Pratica ARPAE – AACMetropolitana n. 5908/17

PROCEDURA VAS/ValSAT art. 5 LR 20/2000

Istruttoria di VAS/ValSAT sul procedimento di Variante Generale al Piano Attività Estrattive (PAE) del Comune di Sasso Marconi.

RELAZIONE ISTRUTTORIA

Fig. 1 : Planimetria della Zona 11 - Rio Carbonaro 4 (tratta dal PAE 2016)

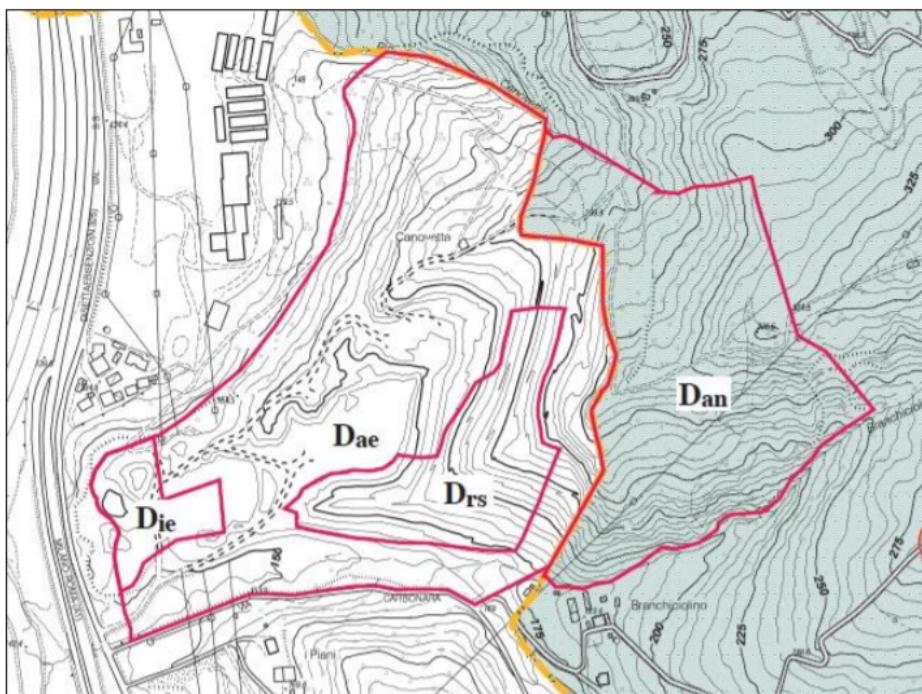
2. le "cave e torbiere" ricadenti al di sotto delle soglie dimensionali indicate in precedenza sono comprese nell'allegato B.3.4 e come tali risultano soggette alla procedura di verifica (screening) ai sensi dell'articolo 4, comma 1 e comma 2, lettere b) e c); in funzione dei contenuti dell'art. 5, comma 3, la competenza per lo svolgimento del procedimento è attribuita al Comune. Nel caso in esame, le caratteristiche progettuali consentono di affermare che in corrispondenza del Polo estrattivo Rio Carbonaro 4 la produzione annuale di materiale estratto sarà inferiore a 500.000 mc/anno e la superficie interessata dall'intervento è di circa 10 ettari. Le soglie dimensionali indicate dalla normativa non sono quindi superate e l'attività prevista rientra quindi nel caso 2 (allegato B.3.4). L'indicazione inerente la necessità di applicare la procedura di VIA prescritta nel PAE 2016 deriva dai contenuti dell'art. 53 della L.R. n° 15 del 30/07/2013 "Semplificazione della disciplina edilizia", relativo a "Modifiche all'articolo 4 (Ambito di applicazione delle norme sulla procedura di VIA) della L.R. n° 9 del 1999", il quale prevede che siano assoggettati alla procedura di VIA, ai sensi del Titolo III, i progetti di nuova realizzazione elencati negli Allegati B.1, B.2 e B.3 che ricadono, anche parzialmente, all'interno di una serie di tipologie di aree; nel caso in esame il Polo Rio Carbonaro 4 potrebbe apparentemente essere compreso tra le tipologie previste al punto d "...i progetti elencati negli Allegati B.1, B.2 e B.3 qualora essi siano realizzati in ambiti territoriali in cui entro un raggio di un chilometro per i progetti puntuali o entro una fascia di un chilometro per i progetti lineari siano localizzati interventi, già autorizzati, realizzati o in fase di realizzazione, appartenenti alla medesima tipologia progettuale...". Nella Circolare della Direzione Generale Ambiente e Difesa del Suolo e della Costa della Regione EmiliaRomagna PG 2013/0318719 del 03/12/2013 è stato chiarito come le disposizioni previste per le opere di cui al citato punto d) si applichino effettivamente solo ai progetti di "...nuova realizzazione...". A questo proposito si ritiene che

l'attività prevista nel Polo Rio Carbonaro 4 non possa essere classificata come un intervento di "...nuova realizzazione..." in quanto in realtà essa costituisce l'ampliamento, all'interno del territorio comunale di Sasso Marconi, del Polo Estrattivo Rio Carbonaro, attivo fin dal 1980 nell'adiacente territorio comunale di Marzabotto (si veda la fig. 1, tratta dal PAE 2016). La natura di ampliamento dell'attività prevista nel PAE è del resto riconosciuta anche dallo stesso strumento di pianificazione, in quanto a pag. 14 della Relazione Generale si specifica che "...l'Esercente (...) presentò una manifestazione di interesse (corredato dal relativo Progetto di Fattibilità) all'allora Provincia per ampliare il proprio comparto verso monte...". Inoltre nella stessa prescrizione del PAE 2016 si ammette la diretta correlazione tra l'attività passata svolta ed attualmente ancora in corso in Comune di Marzabotto con quella prevista in Comune di Sasso Marconi, in quanto si vincola la possibilità di presentazione della "...domanda di autorizzazione della prima fase attuativa dell'attività estrattiva (ai sensi dell'art. 13 della L.R. 17/1991 s.m.i.)..." alla "...regolare esecuzione degli interventi di sistemazione previsti nella porzione del comparto di competenza territoriale del Comune di Marzabotto, per un importo non inferiore al 50% della somma complessiva a garanzia di tutti gli interventi previsti per la 2^a fase attuativa di tale polo...". Appare quindi chiaro che le due attività risultano intimamente connesse e che non si può considerare il Polo Rio Carbonaro 4 come una "...nuova realizzazione...", ma che a tutti gli effetti rappresenta un ampliamento di un'attività già esistente e come tale non rientra nei casi previsti dall'art. 53 della L.R. 15/2013.

Si ritiene pertanto che l'attività pianificata nel Polo Rio Carbonaro 4 sia soggetta alla procedura di verifica (screening) ai sensi del Titolo II della L.R. 9/1999 e s.m.i. e non a quella di V.I.A. ai sensi del Titolo III della stessa normativa, se non per una scelta volontaria del proponente, come previsto dall'art. 4, comma 1, punto f. Si richiede quindi che nella Scheda di Progetto della Zona 11 - Dan - "Rio Carbonaro 4" la frase "...la richiesta di avvio del procedimento di V.I.A. di cui agli art. costituenti il titolo III della L.R. 9/1999 s.m.i...." sia sostituita dalla seguente definizione : "...la richiesta di avvio del procedimento di V.I.A. di cui alla L.R. 9/1999 s.m.i....". Tale definizione, più generica, consentirebbe al proponente di poter effettuare la scelta tra la procedura di verifica (screening, di cui al Titolo II) e la procedura di V.I.A., di cui al Titolo III, in una fase più avanzata della conoscenza delle problematiche legate alla progettazione dell'attività e di conseguenza della definizione dei possibili impatti ambientali della stessa.
